圖說常見錯誤樣態:

資料來源:109年4月～ 110年5月建照抽查缺失案件

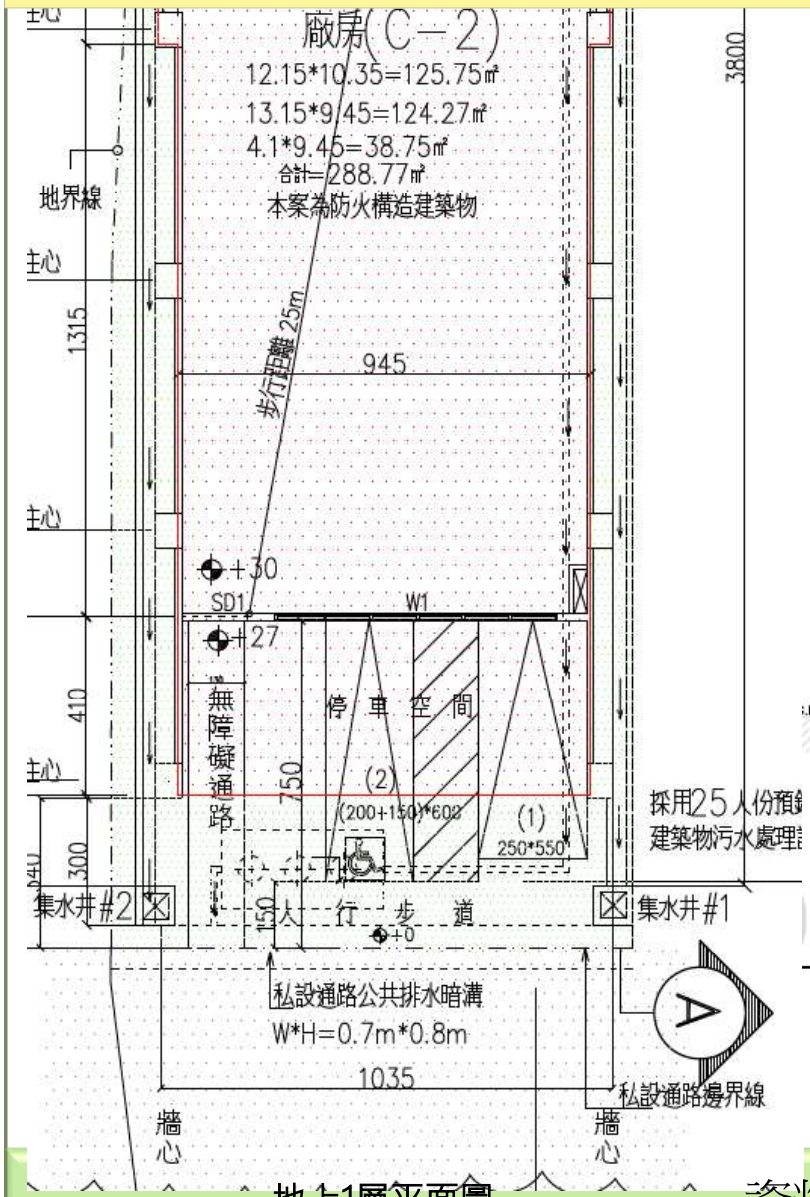
未設置無障礙停車位，不符合建築技術規則167-6條。

檢討:1242.45(總樓地板面積+本次併案增建的屋突面積:1230.41+12.04)-189.13(地下室)-32.78(騎樓)-78.7(停車空間)-23.77(屋突)=918.07㎡
(918.07-500)/150=2.78=3輛(法定),故本案需設置法定停車位三輛，
本次實設一輛，剩餘2輛需繳納代金。

地上1層平面圖

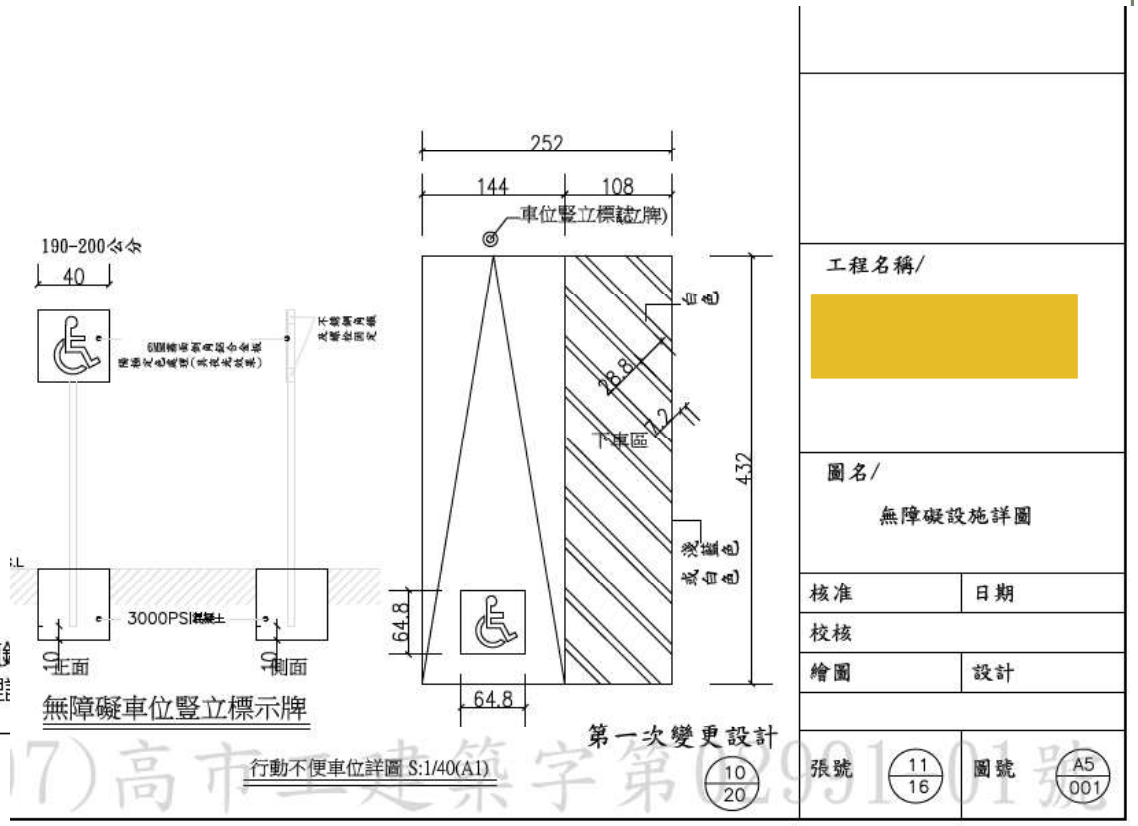
無障礙詳圖內容與本案規劃無障礙停車位不一致。

尺寸不一致。

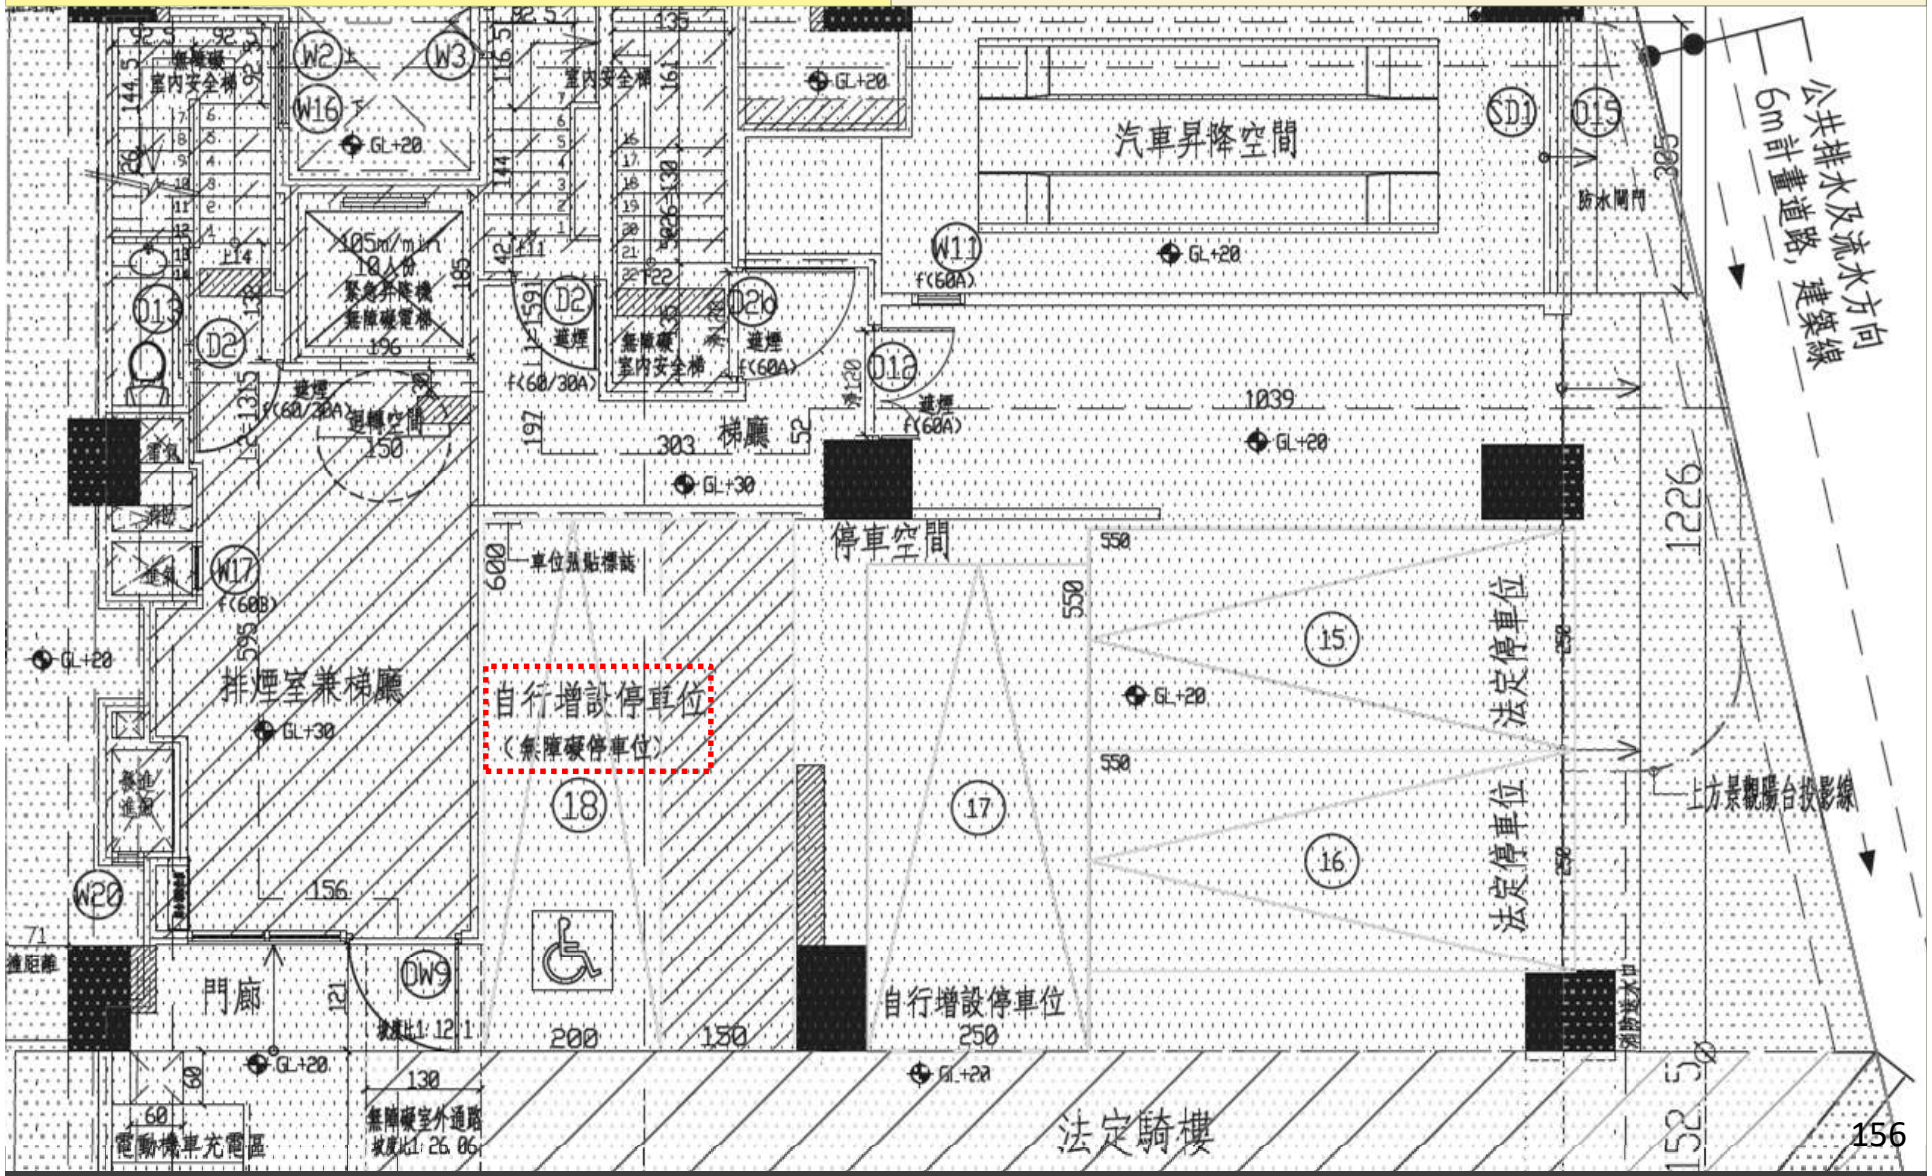
1樓**無障礙停車位標註為自行增設停車位**，不符建築技術規則建築設計施工編第167條之6規定。

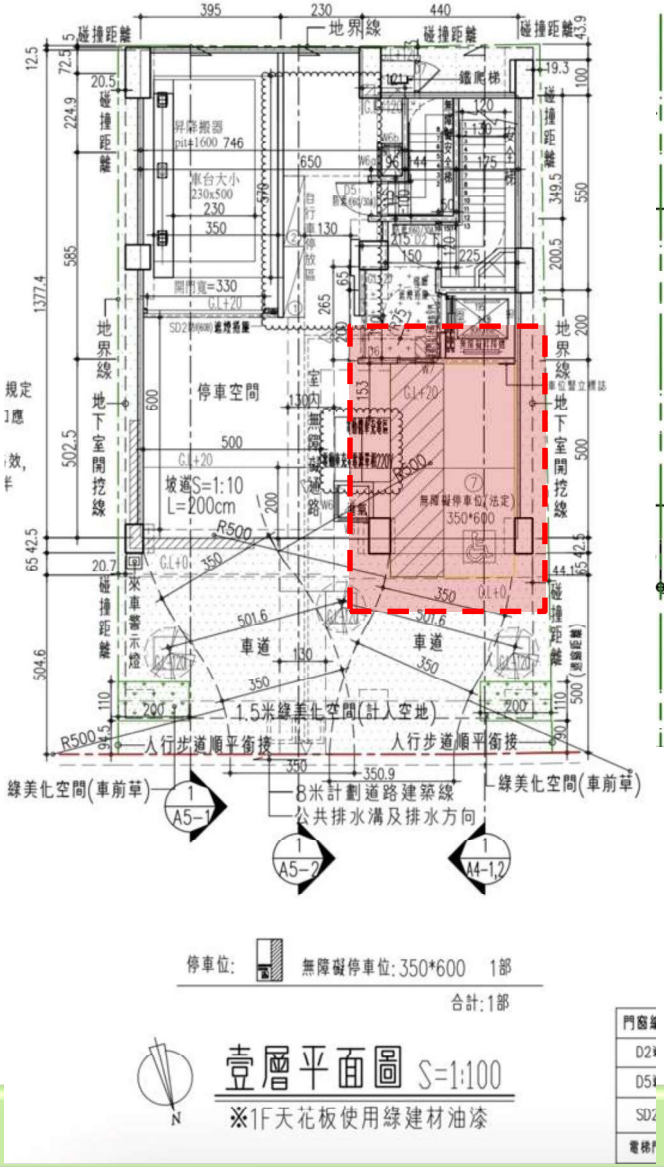
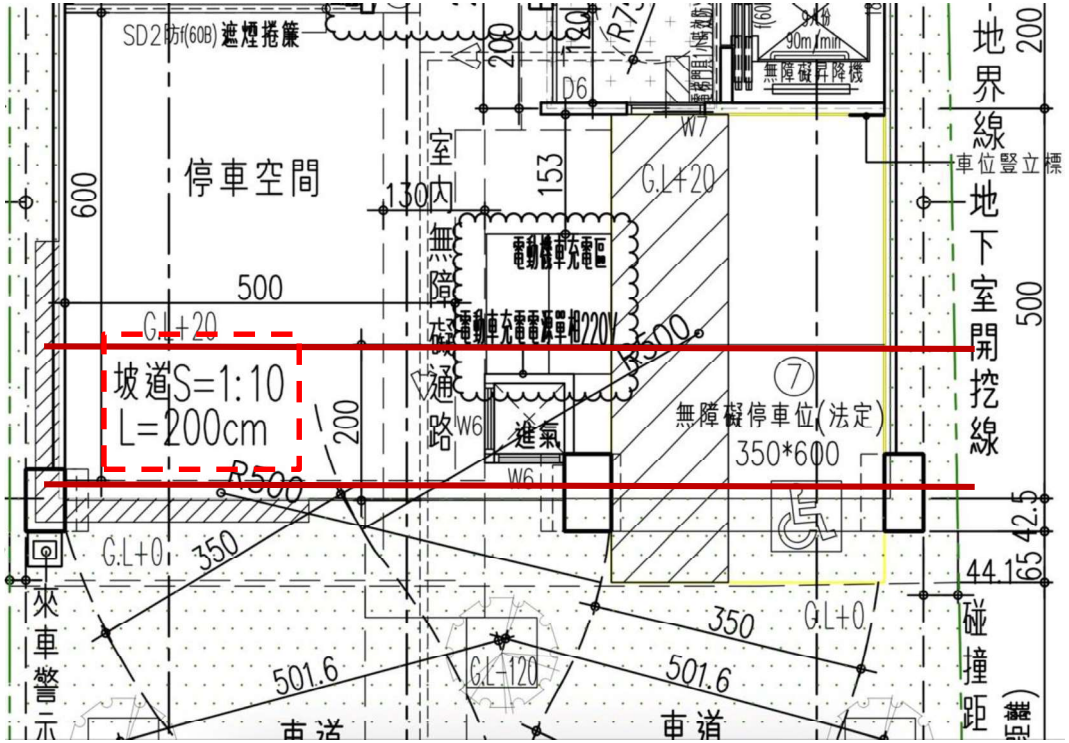
本案一樓無障礙停車位坡度為1/10，大於1/50，不符無障礙設施設計規範803.5規定。

建築物無障礙設施設計規範 803.5 停車位地面：地面應堅硬、平整、防滑，表面不可使用鬆散性質之砂或石礫，高低差不得大於0.5公分，坡度不得大於1/50。

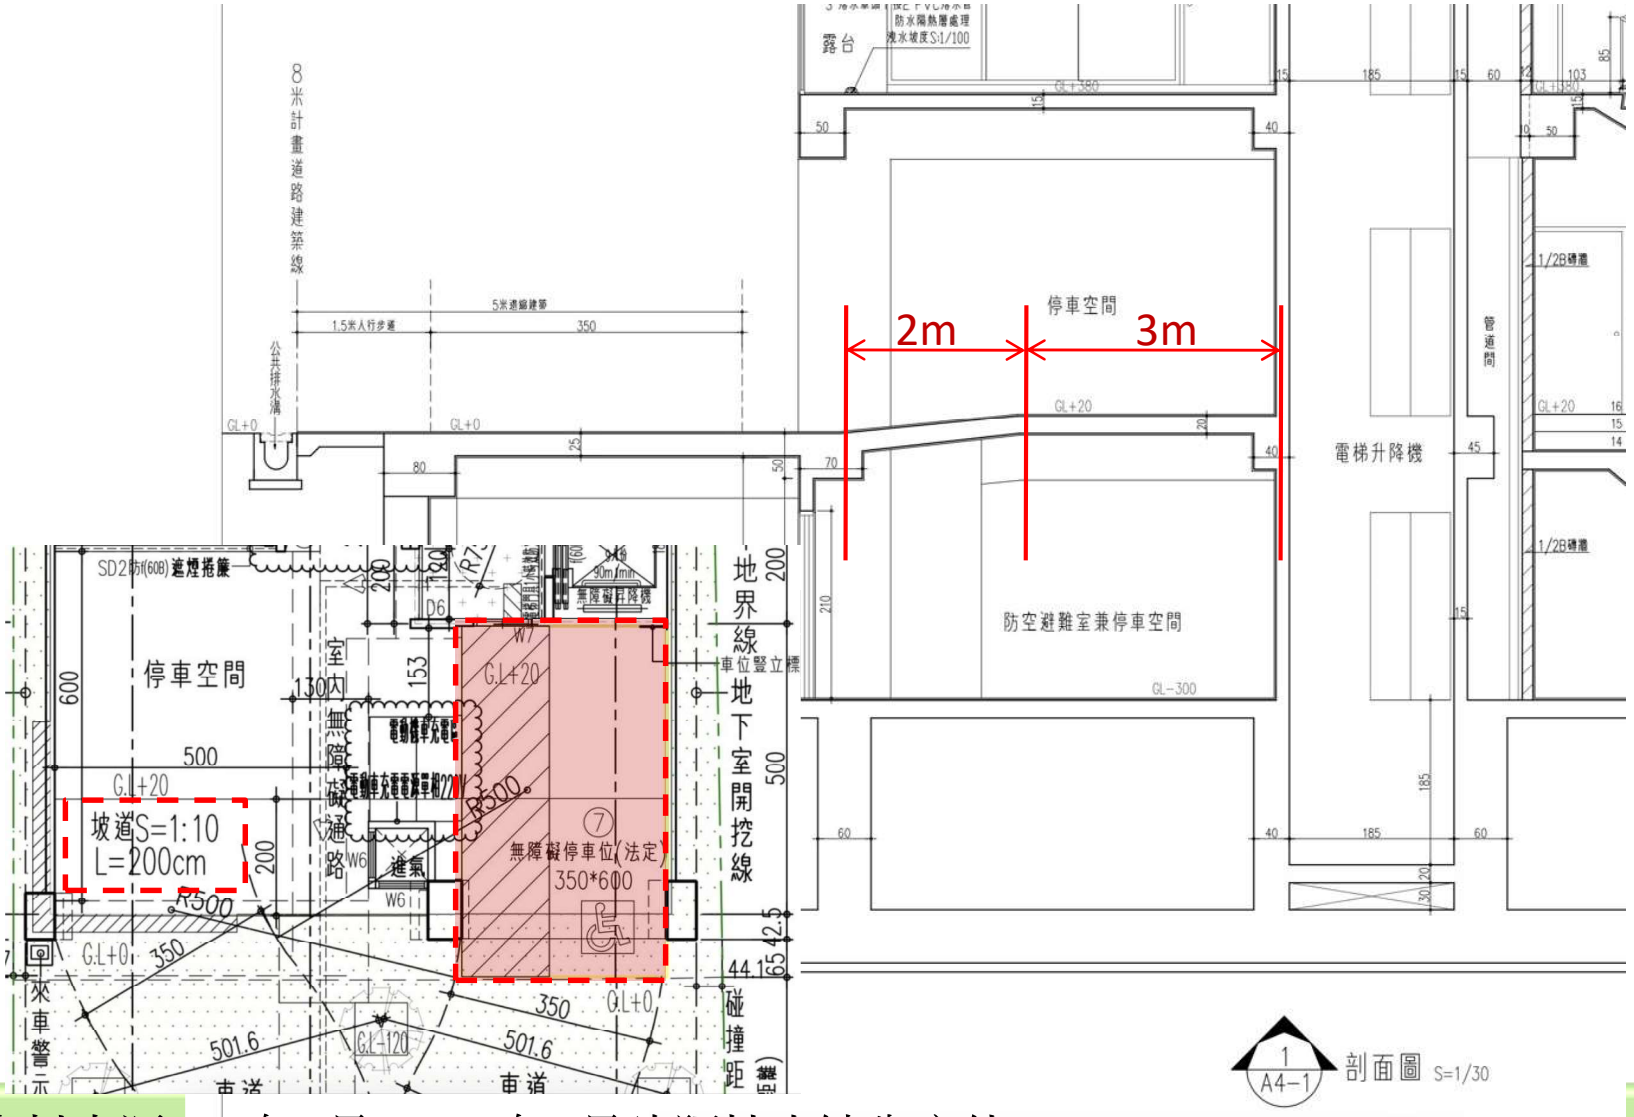
本案一樓**無障礙停車位坡度為1/10**，大於1/50，不符無障礙設施設計規範803.5規定。
